Información de producto - Pinza de freno combinada TEVES | HELLA

Pastillas de freno modificadas

8DB 355 009-121 / 8DB 355 011-731

Pinza de freno combinada TEVES

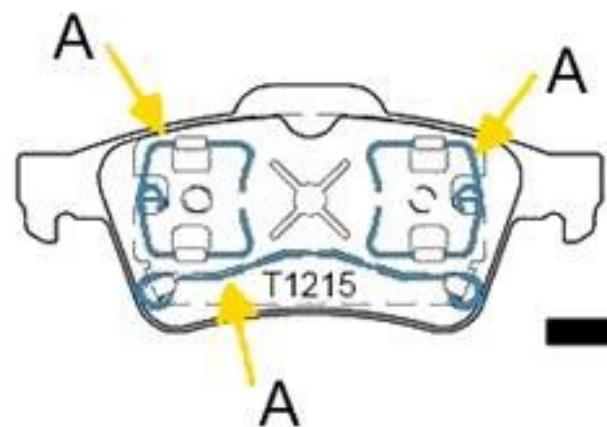
En el modelo 8DB 355 009-121 / T1215 y para evitar ruidos y vibraciones, la pastilla de freno interna se fijó al pistón por medio de unos pasadores (A) que formaban una especie de "trampa". Este circunstancia exigía a los técnicos que el montaje se hiciera de forma muy cuidadosa.

En algunos casos y debido a un fallo en el montaje, el pasador no se encajó correctamente en el pistón, lo que provocaba un desgaste extremadamente irregular y una mayor formación de ruidos.

Algunos fabricantes de vehículos han mejorado este sistema y han introducido una pastilla de freno modificada.

La nueva pastilla de freno se diferencia claramente de su predecesora por su equipamiento, aunque puede montarse sin ningún problema.

La pastilla de freno con muelle de sujeción inferior (B) debe montarse en la pinza de freno interna.
